柏崎刈羽原子力発電所 6 号炉及び 7 号炉

敷地内の断層に関するコメント回答

平成 27 年 6 月 26 日

東京電力株式会社

## 沖積層基底の内部構造の分析

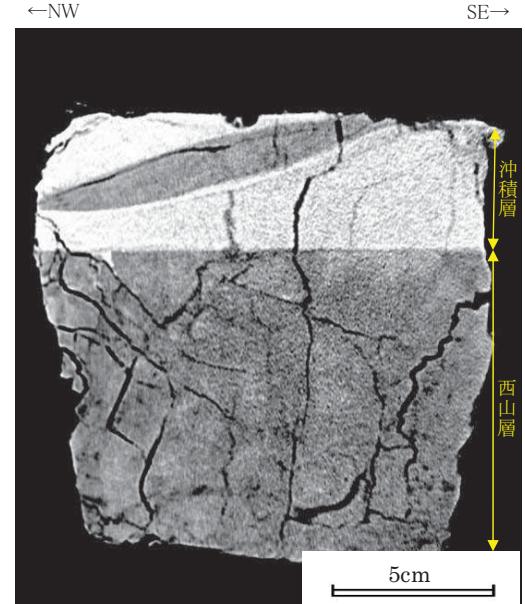
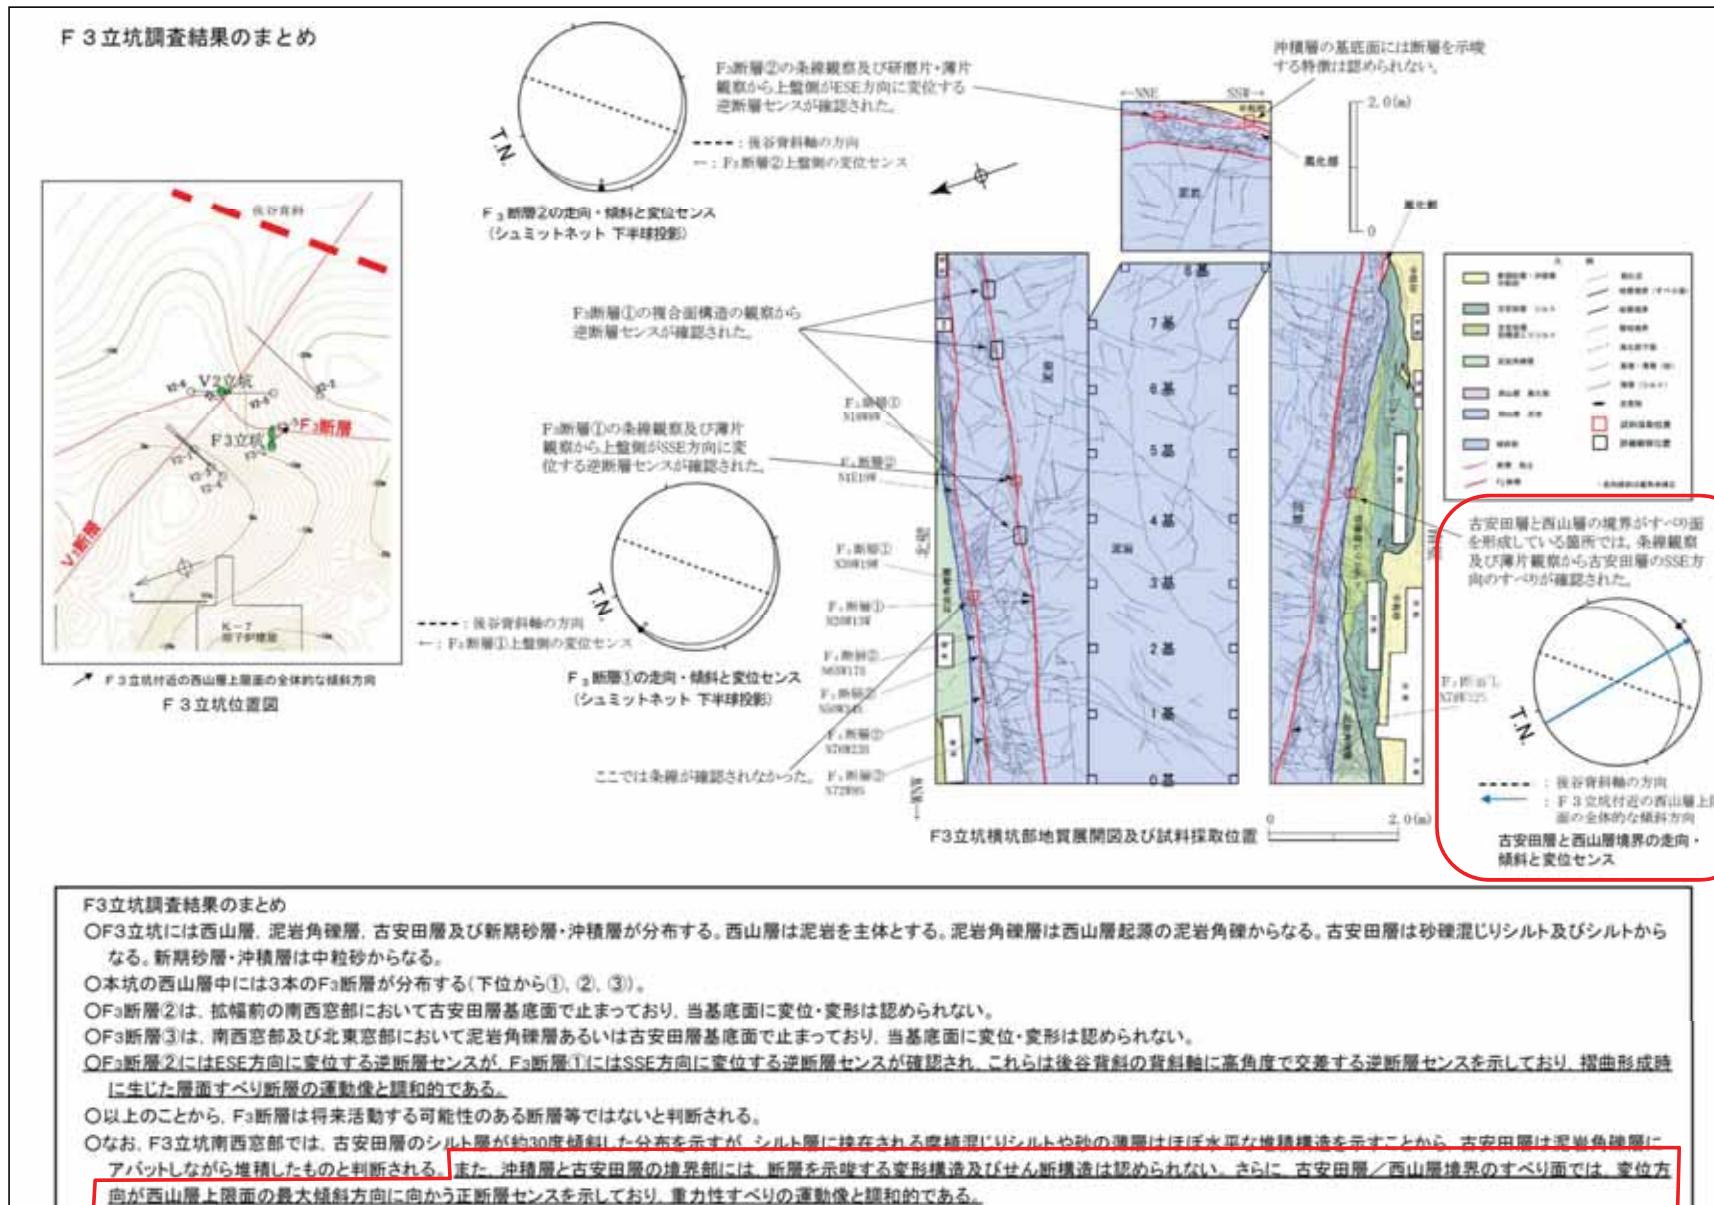
コメント	指摘時期	対応
沖積層と西山層の境界部のCT画像について明暗の要因について説明すること。	H27.5.22審査会合	第228回審査会合資料に補記

CT画像の濃淡は、主に物質の密度に関係し、白く見える部分はX線が通りにくい比較的密度が高い部分で、黒く見える部分は密度が低い部分にあたる。一般にシルトに比べて砂の密度は高く、西山層(泥岩)に比べて沖積層(砂層)の密度が高い。そのため、CT画像では沖積層(砂層)が白く表示される。

○横坑部鏡面の詳細観察、ブロックサンプルCT画像分析、ブロックサンプル観察の結果、沖積層基底面に条線及び鏡肌はみられず、断層を示唆する変形構造、せん断構造は認められない。

○沖積層基底にF<sub>3</sub>断層は連続していない。

## 重力性すべりのすべり方向断面

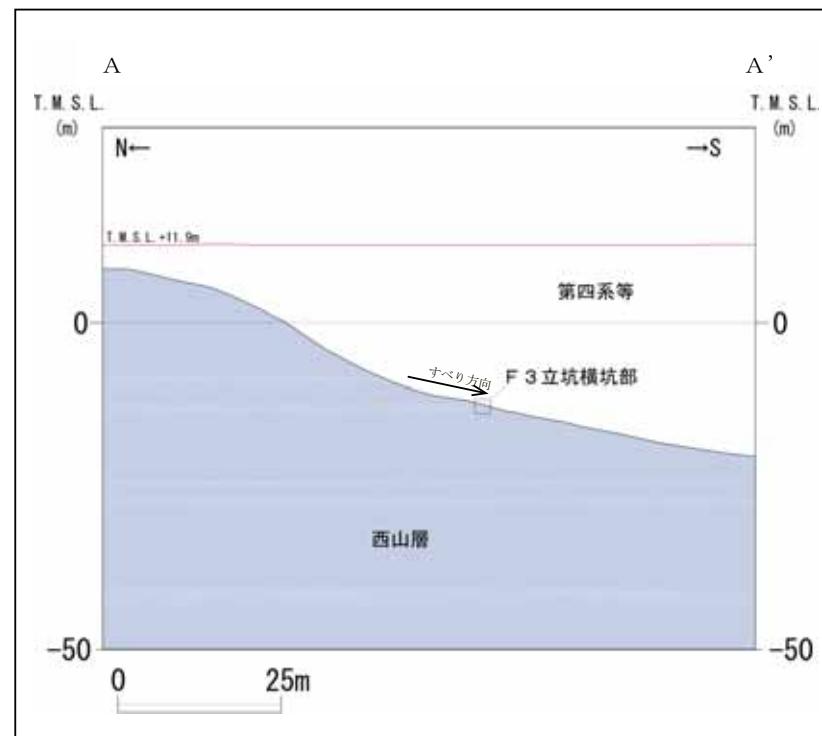
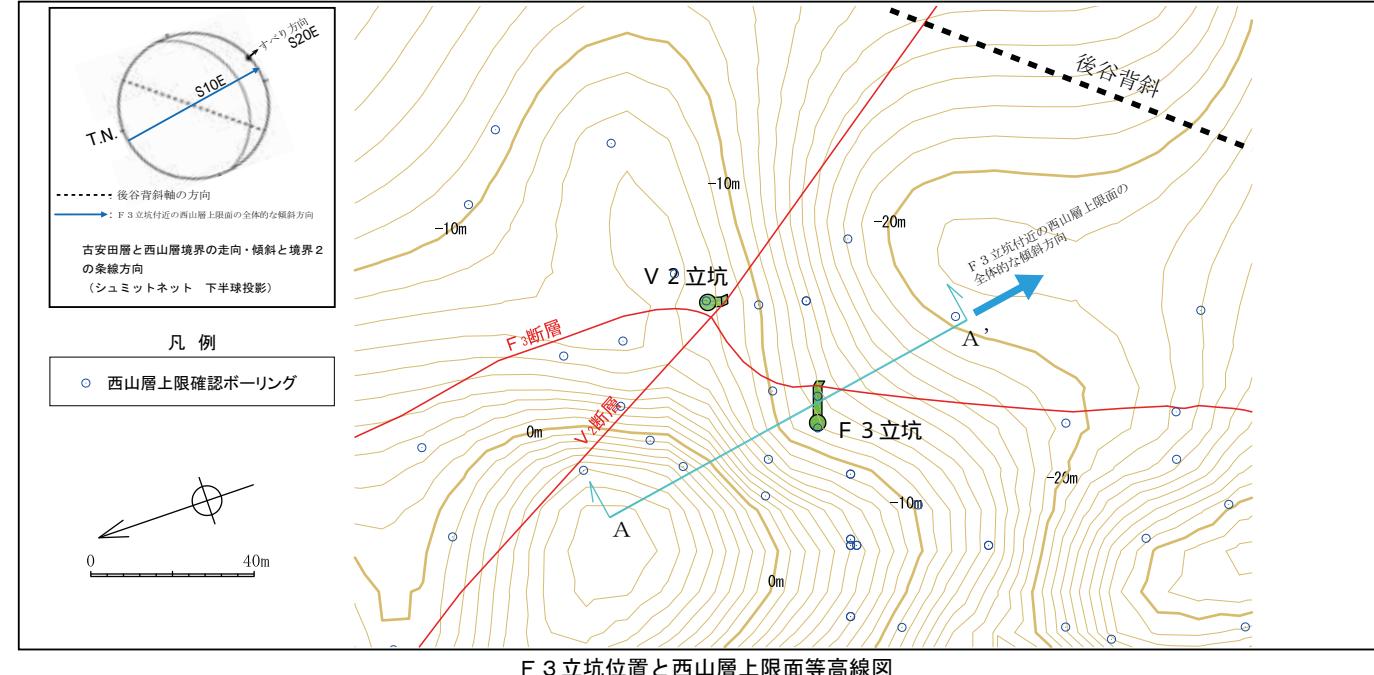
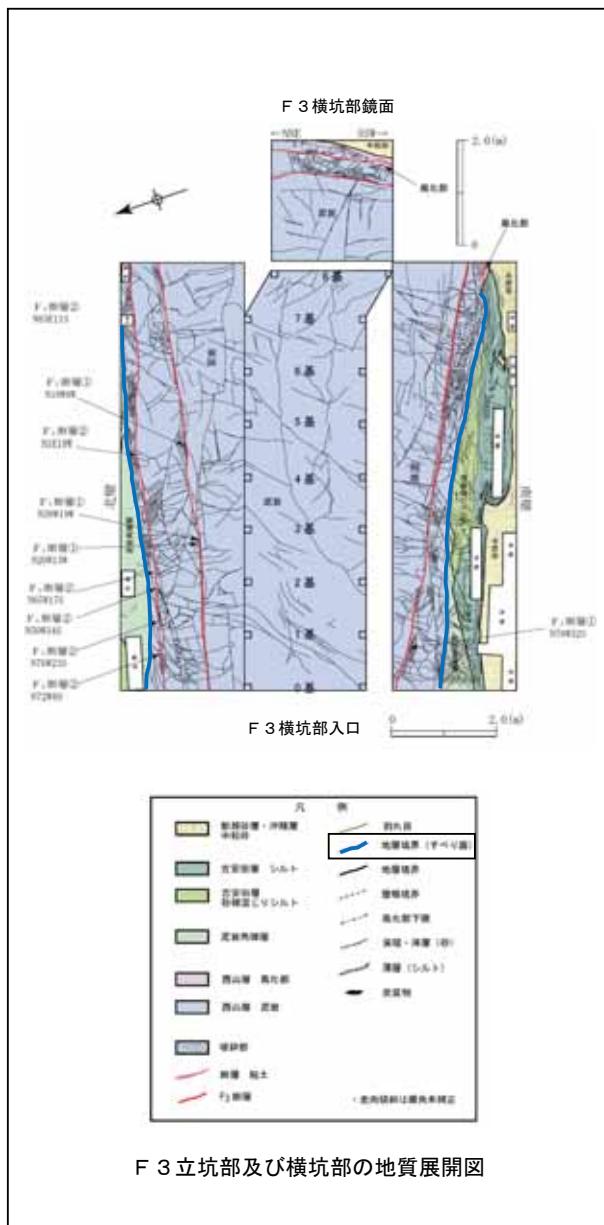
コメント	指摘時期	対応
重力性のすべりとして整理している断層について、すべり方向の断面図を示すこと。	H27.5.22審査会合	西山層上限面の断面図を提示

- 古安田層と西山層境界のすべり面は、研磨片及び薄片観察により、SSE 方向に向かう正断層と判断され、F 3 立坑付近の西山層上限面の最大傾斜方向とほぼ一致する。
- F 3 立坑付近の西山層上限面には、NNW-SSE 方向の谷が分布しており、古安田層と西山層境界のすべり面は、西山層上限面の谷に生じている。
- 以上のことから、古安田層と西山層境界のすべり面は、西山層上限面の谷に形成されたものと判断される。

## F5-11 孔の割れ目に関する評価（1）

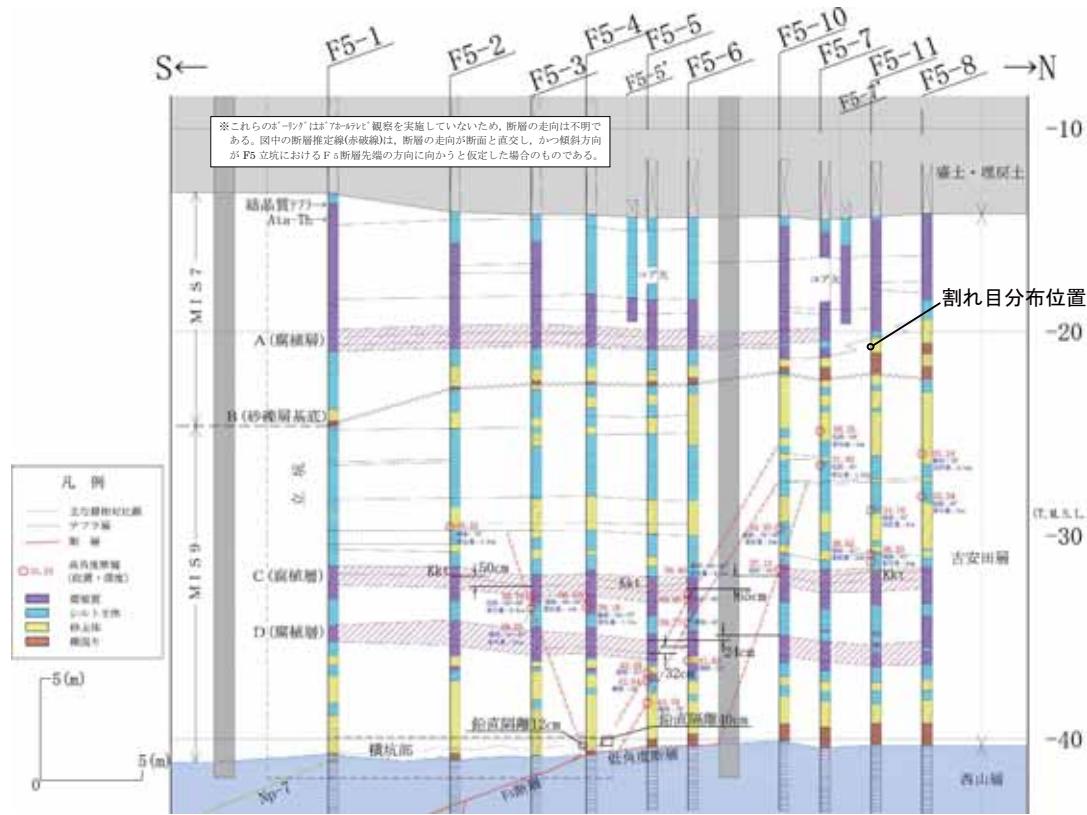
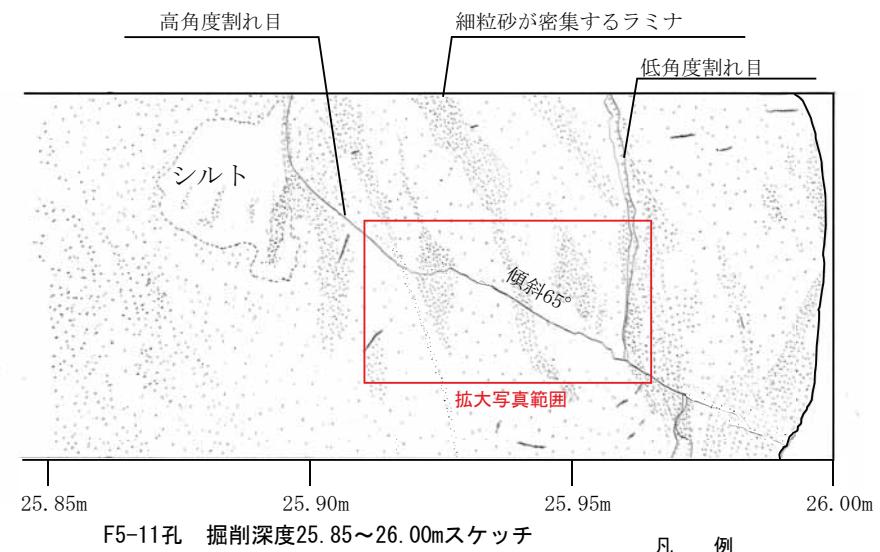
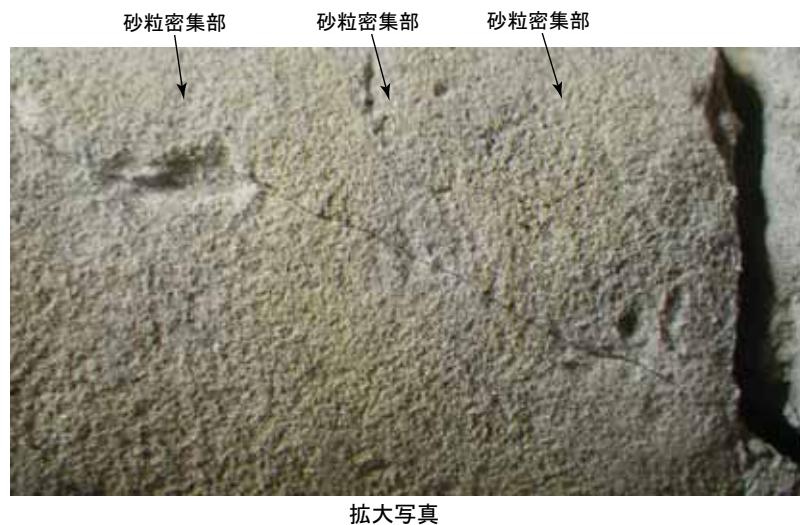
コメント	指摘時期	対応
F5-11孔の深度25.9mの亀裂は断層か	H27.3.17現地調査	追加資料で補足説明

F5-11 孔の深度 25.9m 付近の割れ目（傾斜 65°）について、  
詳細な観察を行った。

○ 詳細な観察を行った結果、高角度割れ目の付近には、厚さ数mm～1cm程度の薄層状～レンズ状に、シルト分の少ない細粒砂密集部からなる葉理が傾斜10°程度で認められる。  
○ 高角度割れ目は、掘削深度25.90～25.97mに傾斜65°程度で分布する。割れ目面は密着しており、小刻みに屈曲し、挟在物は認められない。  
○ 高角度割れ目は、これを挟んで細粒砂密集部の葉理に変位が認められないことから、断層ではない。

E 5 横浜市西総 16-19 並の販売性状調査結果

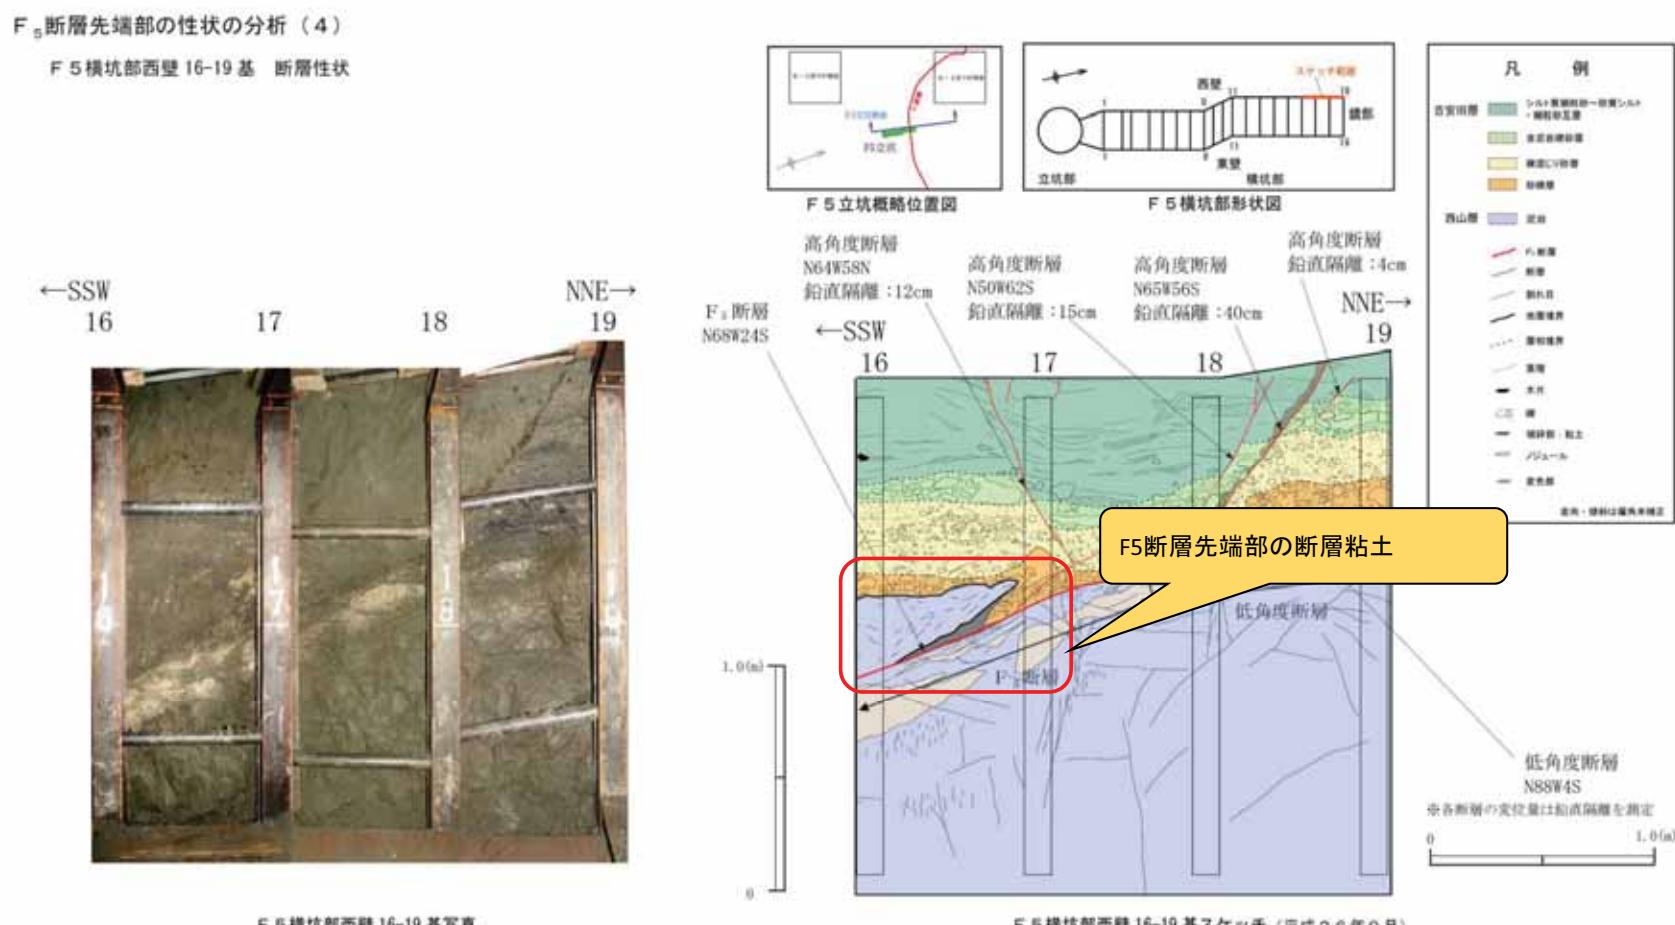
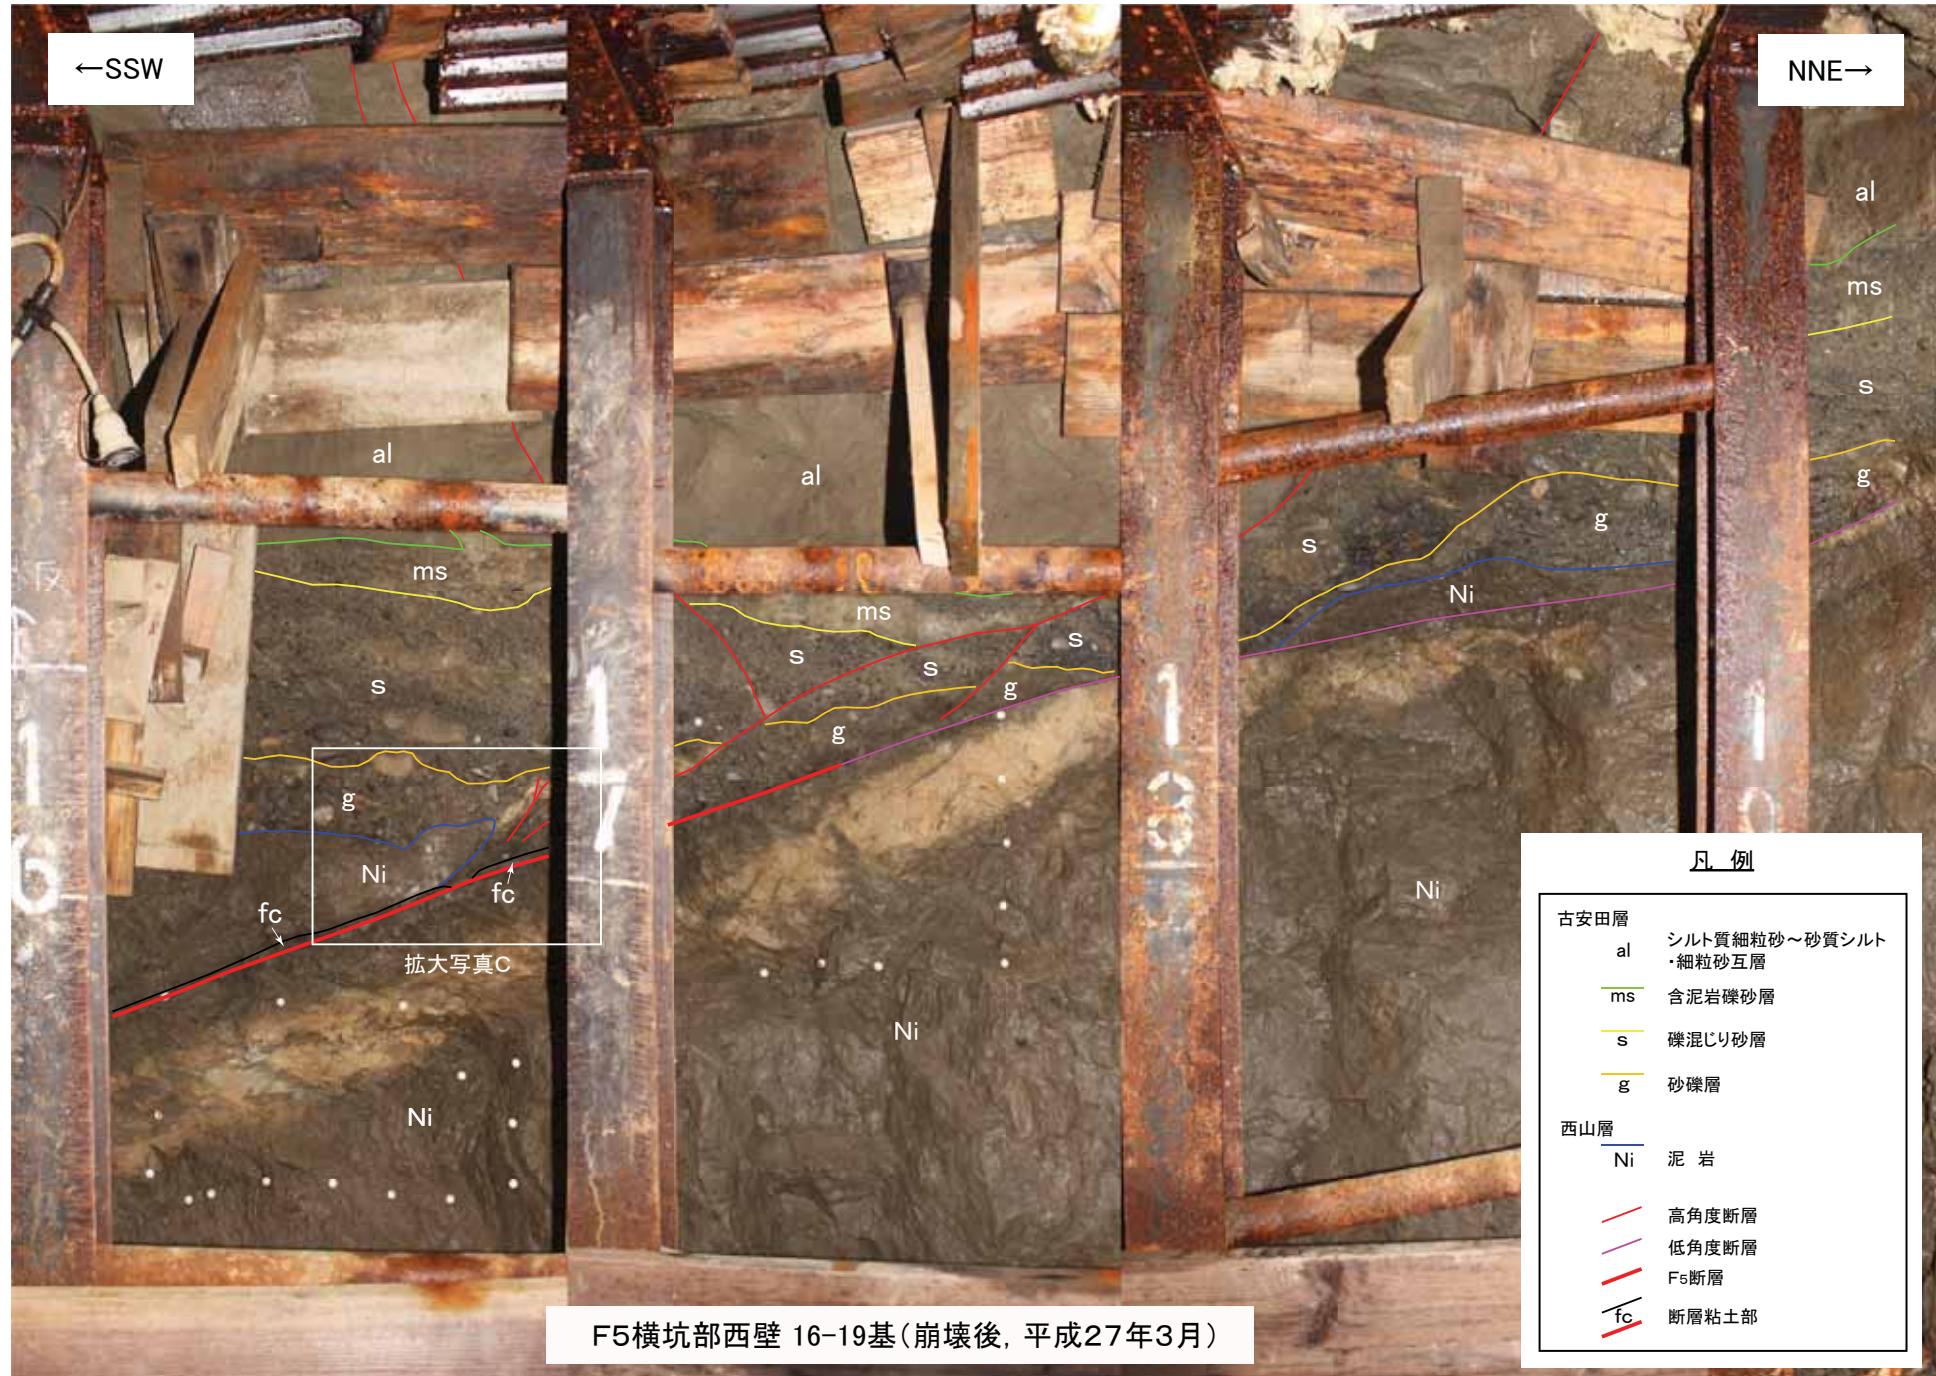
コメント	指摘時期	対応
F <sub>5</sub> 断層先端部の断層粘土の分布状況について、断層の変位方向を含めて、詳細に説明すること。	H27.5.22審査会合	第228回審査会合資料に補記

○  $F_5$  断層の走向・傾斜は N68°W 24S を示し、西山層の層理面（西壁 9-12 基間 凝灰岩の薄層：N78W31S）に平行である。幅 3~60mm の暗灰色～黒色の粘土を挟む。西山層と古安田層との境界部には、幅 5mm 以下の暗灰色～黒色の粘土を挟む。

○低角度断層は、古安田層と西山層境界付近に分布し、粘土や破砕部をほとんど伴わない。走向・傾斜はN88°W45°を示す。

○高角度断層は、いずれの断層も粘土・破碎部をほとんど伴わず。古安田層を正断層的に変位させている。これらの断層のうち、17 基付近に分布する北傾斜の断層の走向・傾斜は N64W/58N を示し、変位量はシルト質細粒砂～砂質シルト・細粒砂互層の下面を基準として 12cm である。18-19 基間の南傾斜の 3 本の断層のうちの 2 本の走向・傾斜は N50W/62S 及び N65W/56S を示す。南傾斜を示す断層の変位量は含泥岩疊砂層を基準として最大 40cm である。
